Referencia: Expediente: LAM5678
Asunto: Comunicación Resolución No. 00391 del 20/03/2018

RESOLUCIÓN N° **00391**

Por la cual se resuelve un recurso de reposición y se toman otras determinaciones"

Figura 2.5 Áreas de Influencia Indirecta y Directa Físico-biótica del proyecto

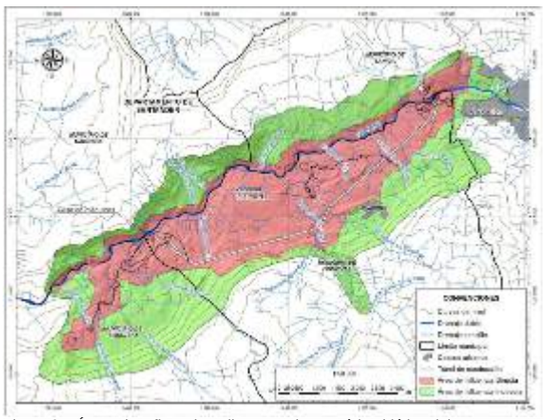
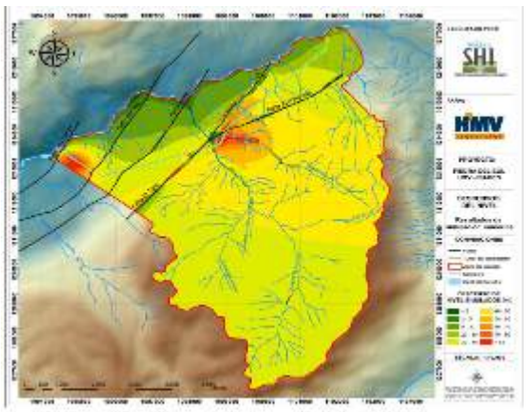
Además, una comparación entre la Figura 2.5 Áreas de Influencia Indirecta y Directa Físico-biótica del proyecto, presentado por la empresa en el capítulo 2, página 8 y la Figura 3.54 Zona de posible afectación del túnel de conducción. Escenario A (capitulo 3, página 139), muestra una incoherencia entre lo planteado como áreas de afectación en lo que respecta al recurso hídrico subterráneo. Se evidencia un análisis aislado y parcializado, excluyendo al casco urbano de Pinchote y la cuenca hidrológica de la quebrada La Pinchota del Área de Influencia Directa - AID, siendo estas, las áreas de mayor afectación por abatimiento de los niveles simulados.

Por lo anterior esta Autoridad considera que la metodología utilizada para llevar a cabo los modelos hidrogeológicos es adecuada. Sin embargo, existieron inconsistencias en la delimitación y justificación del área de influencia física del proyecto. En consecuencia, esta autoridad ratifica lo expuesto en la Resolución objeto de alzada.

Figura 1 Localización de Áreas de importancia para la Conservación de aves en al área de influencia del Proyecto Hidroeléctrico
Fuente: SIG ANLA.01/02/2018,

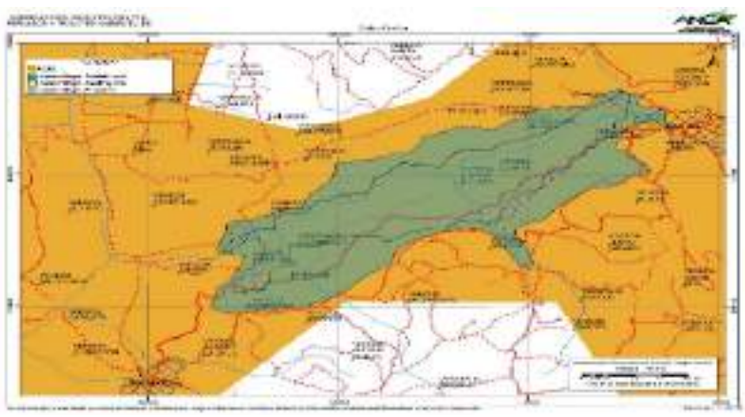
Por lo anterior, es dable señalar que la sociedad ISAGEN S.A. E.S.P no realizó un análisis que permita esclarecer cuales fueron los elementos técnicos que dan soporte a la definición del área de influencia, por lo que se considera que no da cumplimiento a lo establecido en el numeral 2.3 del artículo primero del Auto 2766 del 03 de septiembre del 2012, en relación a justificar técnicamente la determinación de la definición del Área Influencia Indirecta -AII del proyecto desde los componentes (…) y biótico (…), por tanto, esta Autoridad se reitera que el Área de Influencia del Proyecto no fue delimitada conforme a los Términos de Referencia HE-TER-1-01 ni de acuerdo a lo solicitado en el Auto 2766 del 2012.

Aunado a lo anterior, la ausencia de información en la caracterización biótica relacionada en las Áreas de Importancia para la Conservación de Aves – AICA, teniendo en cuenta que toda el área de influencia del proyecto se encuentra sobrepuesta al AICA CO074 (Bosques Secos del Valle del Río Chicamocha), establecida desde el 2008 y cuyo principal objetivo es determinar el estatus, la distribución y los requerimientos ecológicos de dos especies de aves endémicas del cañón del Chicamocha y críticamente amenazadas: el Cucarachero de Nicéforo (Thryothorus nicefori) y el Colibrí Ventricastaño (Amazilia castaneiventris)4, información de carácter relevante para el análisis de la caracterización y contenido del Estudio de Impacto Ambiental-EIA. También para dicha área se establecen endemismos a nivel de especie y subespecie, como el de Ortalis columbiana, Myiarchus apicalis, Momotus

Figura 2.5 Áreas de Influencia Indirecta y Directa Físico-biótica del proyecto.

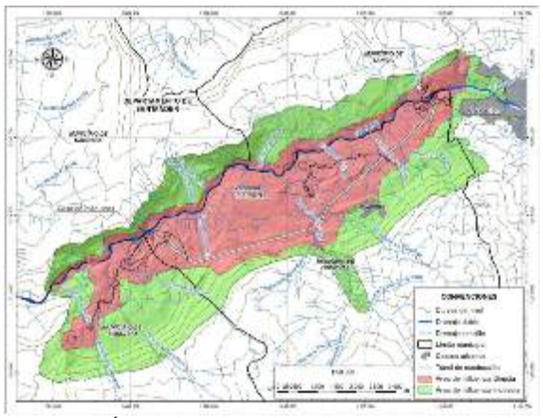
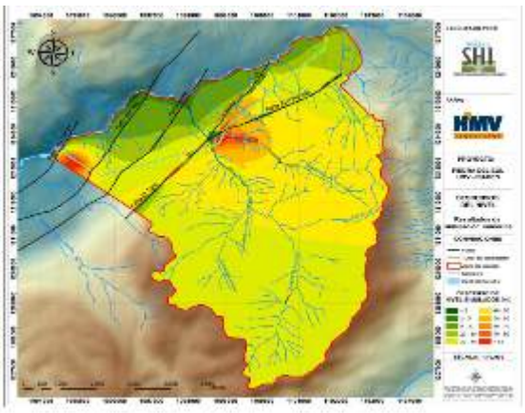
Una comparación entre la Figura 2.5 Áreas de Influencia Indirecta y Directa Físico-biótica del proyecto, presentado por la empresa en el capítulo 2, página 8 y la Figura 3.54 *Zona de posible afectación del túnel de conducción. Escenario A* (capitulo 3, página 139), muestra una incoherencia entre lo planteado como áreas de afectación en lo que respecta al recurso hídrico subterráneo. Se evidencia un análisis aislado y parcializado, excluyendo al casco urbano de Pinchote y la cuenca hidrológica de la quebrada La Pinchota del área de influencia directa, siendo estas, las áreas de mayor afectación por abatimiento de los niveles simulados.

Figura 3. Comparativo de diseños de infraestructura

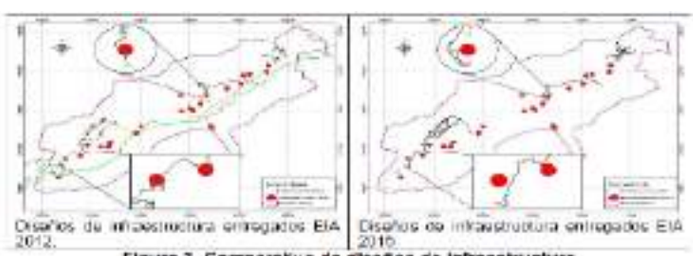
Lo anterior, demuestra como las Empresas Promotoras del Proyecto desde los diseños evitan impactos, como es en este caso la afectación de puntos de agua, precisamente por el reconocimiento de la situación delicada respecto al recurso y con el fin de evitar una afectación innecesaria (ver plano 2148-08-Cv-DW-067 del EIA con 4120-E1-102020 del 12 de agosto de 2011 y ver plano 16 "VIA A CASA DE MAQUINAS" del EIA con información adicional con radicado 2015006374-1-00 DEL 10 de febrero de 2015).

Fuente: Figura 3.148. Capítulo 3. Medio físico. Proyecto Hidroeléctrico Piedra del Sol. 2015

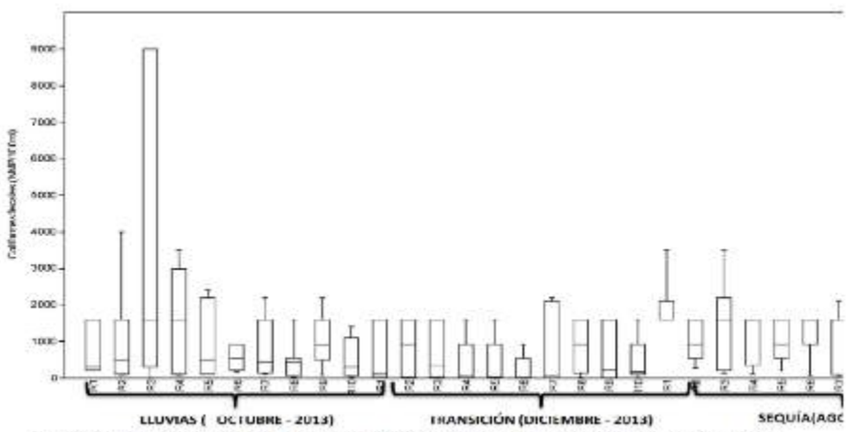
Lo anterior, demuestra que en el río Fonce una reducción en la velocidad y profundidad del agua, como consecuencia de una hidrodinámica diferente y/o la reducción del caudal del río, ocasiona una mayor sedimentación de los contaminantes provenientes de la ciudad de San Gil, lo que se puede corroborar en la figura siguiente, correspondiente a la Figura 3.148 del EIA, donde se refleja que la concentración de coliformes fecales, se reduce significativamente a medida que se desciende en el tramo con reducción de caudal (R1 – R10) y que esta se presenta menos acusada durante la época de estiaje.

Los análisis anteriores permiten demostrar que no necesariamente la reducción del caudal del río Fonce como consecuencia de la operación del Proyecto, implicará una menor capacidad de asimilación en el tramo con reducción de caudal de los patógenos de coliformes totales y fecales y de la materia orgánica provenientes de la ciudad de San Gil.

Figura 3.64 DHI para manantiales y quebradas y descensos simulados con el modelo numérico

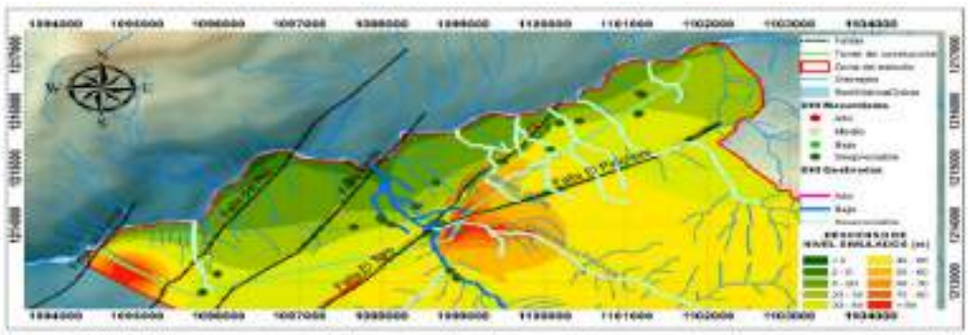
La comparación realizada en el documento (Figura 3.64; capitulo 3; página 156) y en el cual resalta la coherencia relativa entre el modelamiento numérico y el DHI, generando una alerta de monitoreo en la quebrada La Laja. Sin embargo, se evidencia ciertas incongruencias en el análisis comparativo. Por ejemplo: para la modelación matemática la mayor afectación por el abatimiento de niveles en la zona, se encuentra localizada en la confluencia de los sistemas de fallas de El Toro y El Pinchote, siendo la Quebrada La Pinchota, el drenaje con mayor afectación, mientras que el método DHI considera despreciable la afectación para este cuerpo de agua. Por otro lado, los manantiales se consideran de muy baja afectación (despreciable por utilizar el término propuesto) con la metodología DHI y en una zona con descensos entre 20 y 40 metros de abatimiento.

Figura 3.64 DHI para manantiales y quebradas y descensos simulados con el modelo numérico

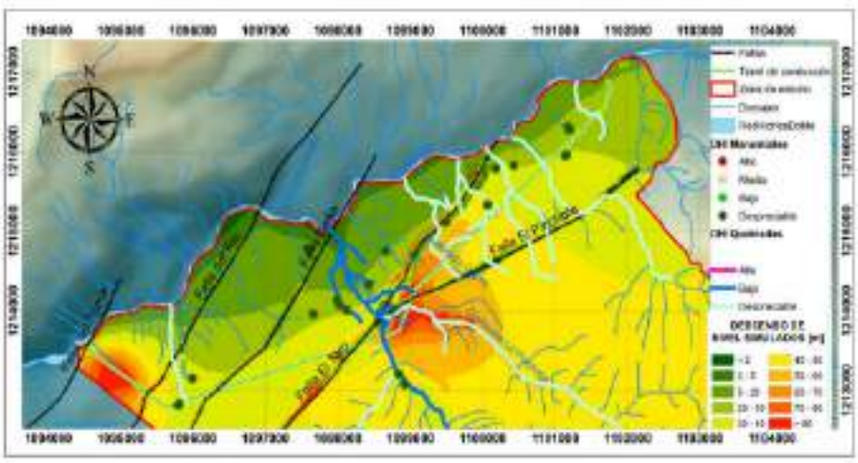
Por otro lado, los manantiales se consideran de muy baja afectación (despreciable por utilizar el término propuesto) con la metodología DHI en una zona con descensos entre 20 y 40 metros de abatimiento.

Figura 3.64 DHI para manantiales y quebradas y descensos simulados con el modelo numérico

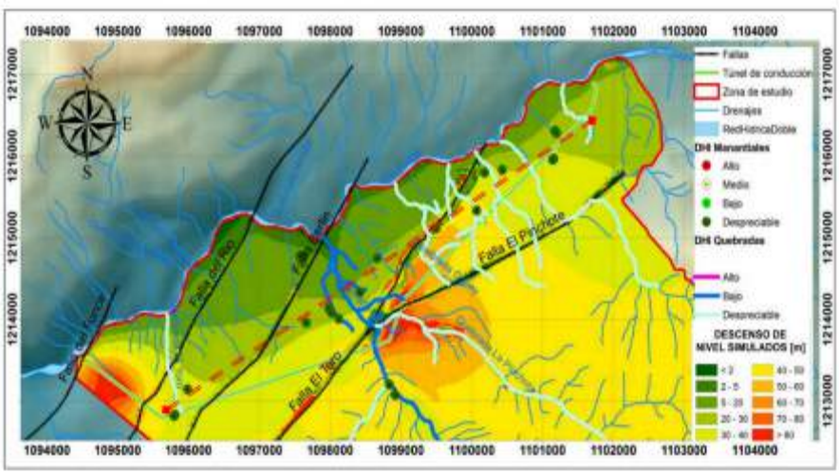
En relación con las variaciones del nivel freático la modelación numérica muestra un descenso en los niveles de 5 hasta 40 metros, sobre el corredor de descarga que conforman los manantiales inventariados y que son altamente sensibles a cualquier fluctuación por mínima que esta sea. Este impacto tendría un carácter irreversible si se tiene en cuenta la descripción presentada en el Estudio de Impacto Ambiental- EIA, por lo que su importancia estaría en crítico. Ahora bien, el análisis con el método DHI considera despreciable la afectación para los cuerpos de agua y los manantiales, por lo que la importancia de este impacto estaría como bajo a muy bajo. Razón por la cual, esta Autoridad no encuentra coherencia en los resultados presentados.

Figura 2.5 Áreas de Influencia Indirecta y Directa Físico-biótica del proyecto.

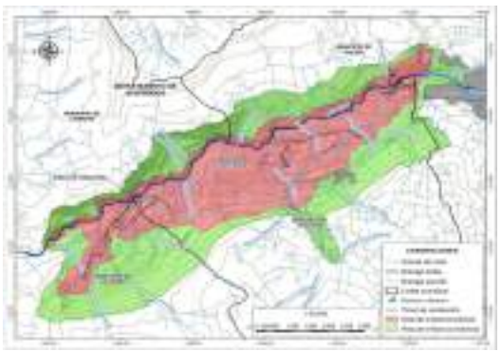
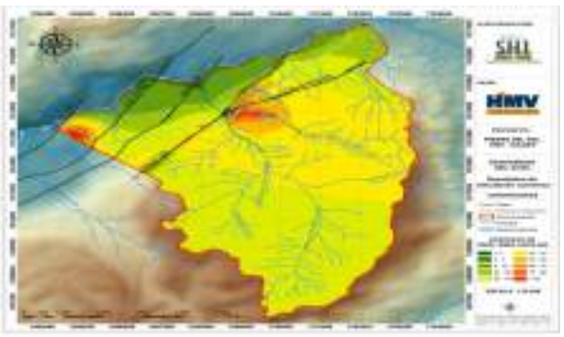
Además, una comparación entre la Figura 2.5 *Áreas de Influencia Indirecta y Directa Físico-biótica del proyecto*, presentado por la empresa en el capítulo 2, página 8 y la Figura 3.54 *Zona de posible afectación del túnel de conducción. Escenario A* (capitulo 3, página 139), muestra una incoherencia entre lo planteado como áreas de afectación en lo que respecta al recurso hídrico subterráneo. Se evidencia un análisis aislado y parcializado, excluyendo al casco urbano de Pinchote y la cuenca hidrológica de la quebrada La Pinchota del área de influencia directa, siendo estas, las áreas de mayor afectación por abatimiento de los niveles simulados.
